**Forum mondial de l'harmonisation
des Règlements concernant les véhicules****Groupe de travail de la sécurité passive****Cinquante-neuvième session**

Règlement n° 16 (Ceintures de sécurité)**Proposition de série 07 d'amendements au Règlement n° 16
(Ceintures de sécurité)****Communication des experts de la France, du Japon, de la République
de Corée et de l'Union européenne***

Le texte ci-après, établi par les experts de la France, du Japon, de la République de Corée et de l'Union européenne, vise à introduire des dispositions concernant les témoins de port de ceinture sur tous les sièges d'un véhicule. Il est fondé sur le document informel GRSP-58-29-Rev.1 distribué lors de la cinquante-huitième session du Groupe de travail de la sécurité passive (GRSP). Les modifications qu'il est proposé d'apporter au texte actuel du Règlement n° 16 sont indiquées en caractères gras pour les ajouts ou biffés pour les suppressions.

Modèle A
(Voir par. 5.2.4 du présent Règlement)

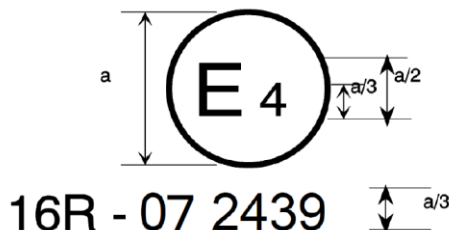
Annexe 2, modifier comme suit :

La marque d'homologation ci-dessus, apposée sur un véhicule, indique que ce type de véhicule a été homologué aux Pays-Bas (E 4), pour ce qui est des ceintures de sécurité, en application du Règlement n° 16. Le numéro d'homologation indique que l'homologation a été délivrée au titre du Règlement n° 16 tel qu'il a été modifié par la série 07 d'amendements.
